**Comune Di Bibbona**

## **Variante quinquennale al Regolamento Urbanistico**

### **Terzo Regolamento Urbanistico**

## **Controdeduzioni alle Osservazioni pervenute**

**ESTRATTO RU IN APPROVAZIONE**

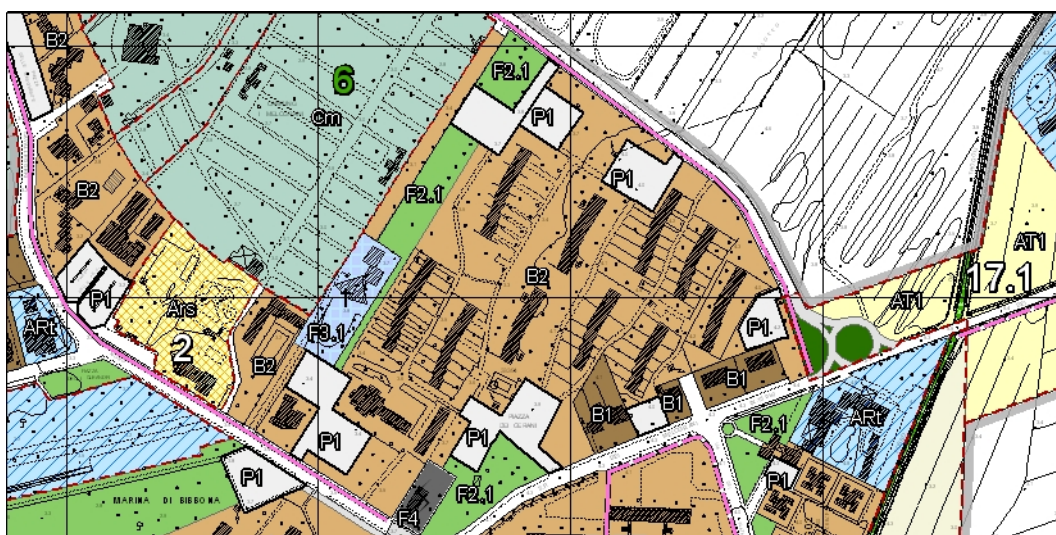
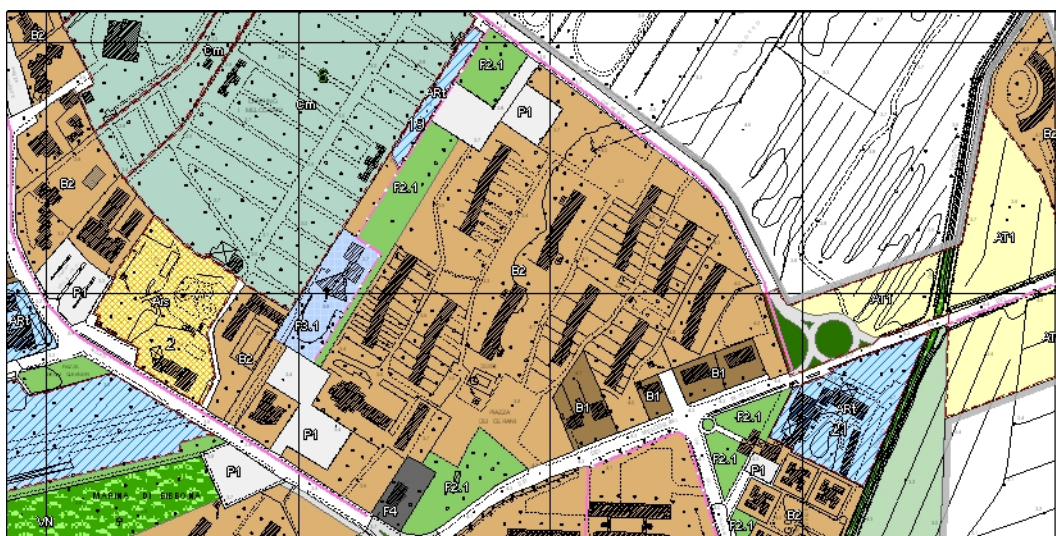
| Richiedente/Prot.  | Individuazione   | Classificazione Attuale |
|--|--|-------------------------|
| <p><b>Sintesi dell'Osservazione:</b><br/>Si osserva che i parcheggi P1 sono parcheggi privati del Comparto Nord, in conformità di quanto stabilito dalla Convenzione di Lottizzazione stipulata in data 9.6.1981 (in allegato all'osservazione) fra il Comune di Bibbona e i proprietari lottizzanti.<br/><b>(Vedi osservazione n.7-21-22-26-33)</b></p> | <p><b>Controdeduzioni:</b><br/>Verificati gli atti si ritiene che l'osservazione debba essere accolta parzialmente. Si rileva che esiste la necessità di regolare con apposito atto ricognitivo le porzioni di proprietà che erroneamente non sono state cedute o cedute in modo errato.<br/><b>Parzialmente accolta</b></p> |                         |

**Modifiche apportate: Modifica alla tavola 2a**

**ESTRATTO RU IN APPROVAZIONE**

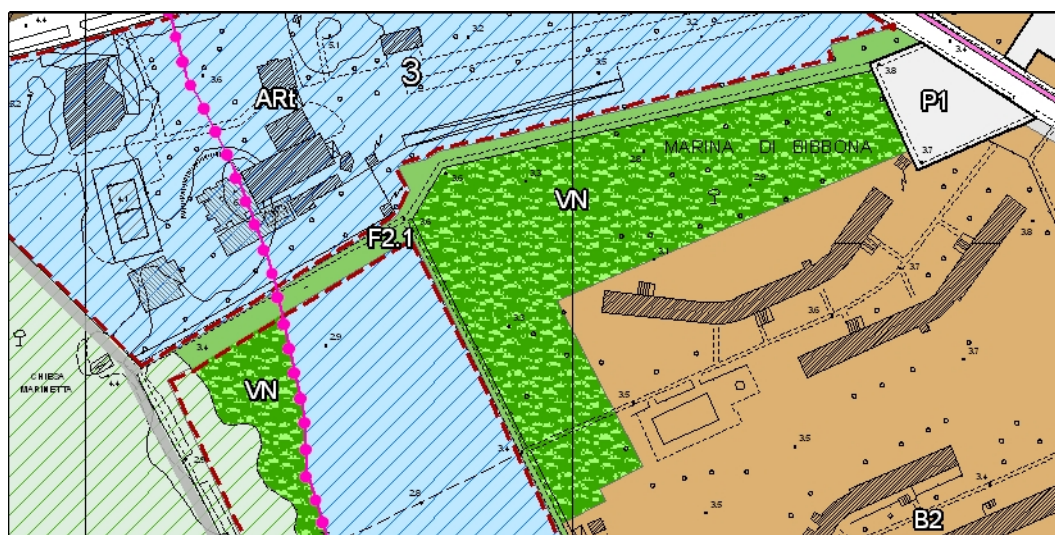
| Richiedente/Prot.   | Individuazione   | Classificazione Attuale           |
|---|--|-----------------------------------|
| <p><b>Sintesi dell'Osservazione:</b><br/>Richiesta modifica destinazione terreni da "Verde pubblico e per impianti sportivi F2 (art. 47.2) a "Verde naturale" (art. 46.1), in modo tale che diventino aree per il decoro urbano, attraverso la piantumazione di essenze vegetali anche a fiori.<br/>Detti terreni hanno avuto sempre una valenza a verde privato non attrezzato, ovvero semplice giardino. Terreni da sempre curati dal Condominio.<br/>L'eventuale posizionamento di attrezzature e/o impianti sportivi creerebbe un grave danno al fabbricato facente parte del Condominio.</p> | <p><b>Controdeduzioni:</b><br/>Le motivazioni apportate dall'osservante appaiono condivisibili. Si ritiene opportuno mantenere una piccola fascia di terreno da adibire a percorso pubblico. Si rileva che esiste la necessità di regolare con apposito atto ricognitivo le porzioni di proprietà che erroneamente non sono state cedute o cedute in modo errato.<br/><br/><b>Parzialmente accolta</b></p> |                                   |

**Modifiche apportate: Modifica alla tavole n.2 A e n.2 C**

**ESTRATTO RU IN APPROVAZIONE**

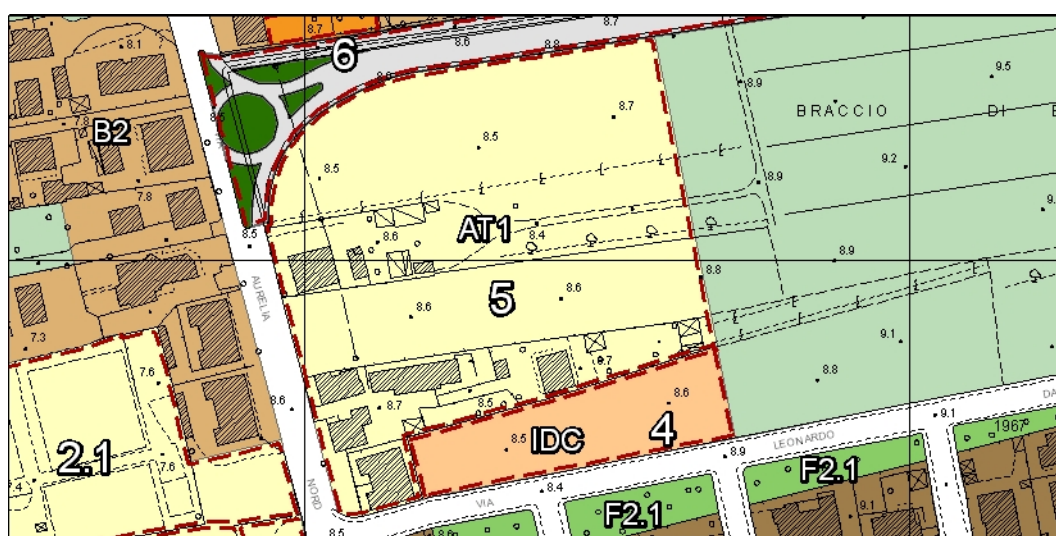
| Richiedente/Prot.  | Individuazione   | Classificazione Attuale |
|--|--|-------------------------|
| <p><b>Sintesi dell'Osservazione:</b><br/>Il Piano Attuativo dell'area (vecchia Scheda n.3) è già stato approvato nel 2009, con delibera di CC n.59 e la mancata firma della relativa convenzione urbanistica non è imputabile a inerzia dei lottizzanti. Per questo motivo si chiede di ricondurre le previsioni di scheda a quelle già approvate (SUL complessiva 2.360,44 mq).</p> | <p><b>Controdeduzioni:</b><br/>Considerando che la Previsione soggetta a Piano Attuativo non è stata convenzionata nel termine di validità del 2°Regolamento Urbanistico essa è decaduta e reiterata con il 3° Regolamento Urbanistico. Pertanto non necessariamente doveva o poteva essere reiterata con gli stessi parametri urbanistici. Considerando però che i parametri richiesti sono sostanzialmente ininfluenti rispetto alla complessità dell'intervento, si accolgono le modifiche relative alla SUL. Si rileva che all'interno della scheda sono state inserite specifiche prescrizioni relative al PIT-PPR.</p> <p><b>Accolta</b></p> |                         |

**Modifiche apportate: Modifiche alla Scheda n.5 UTOE 1C2**
